Gemeinde Scheeßel
Untervogtplatz 1
27383 Scheeßel

**Kreisgruppe
Rotenburg (Wümme)**
Vorsitzender
Manfred Radtke
Am Kamp 31
27356 Rotenburg
Fon: 04261/69 67
Mail: bund.rotenburg@bund.net
Web: <http://rotenburg.bund.net>

6. August 2020

1. Änderung des Bebauungsplanes Nr. 59 "Fuhrenkamp II"; Stellungnahme der BUND-Kreisgruppe Rotenburg

Abb. 2: Ursprünglicher Entwurf für den Knotenausbau
Anlage 1 zur Begründung des B-Planes Nr. 59

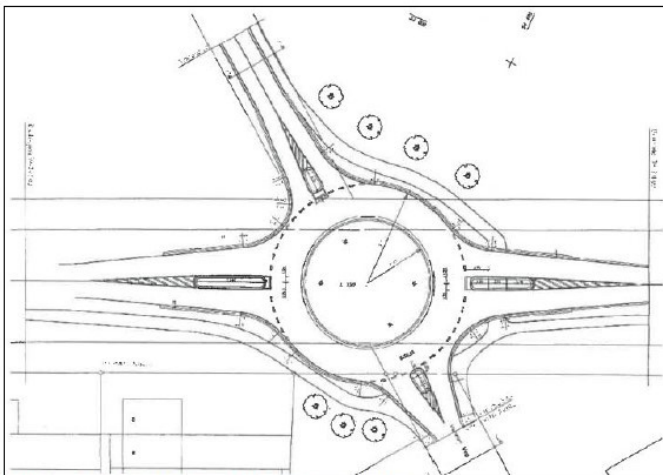
2. Dass sich das Leitbild **grundlegend** geändert hat, beweist der Vergleich der bisherigen und der jetzt geplanten Variante.

- **Bisherige** Kreisellösung (s. Abb. 2.1 auf Seite 6 der Begründung):

Dass sich bei der Planung des Knotenpunktes das **Leitbild** geändert hat, ist offensichtlich.

Das von der Gemeinde Scheeßel gewählte vereinfachte Verfahren nach § 13 BauGB entspricht damit **nicht** den vom Bundesverwaltungsgericht formulierten Anforderungen.
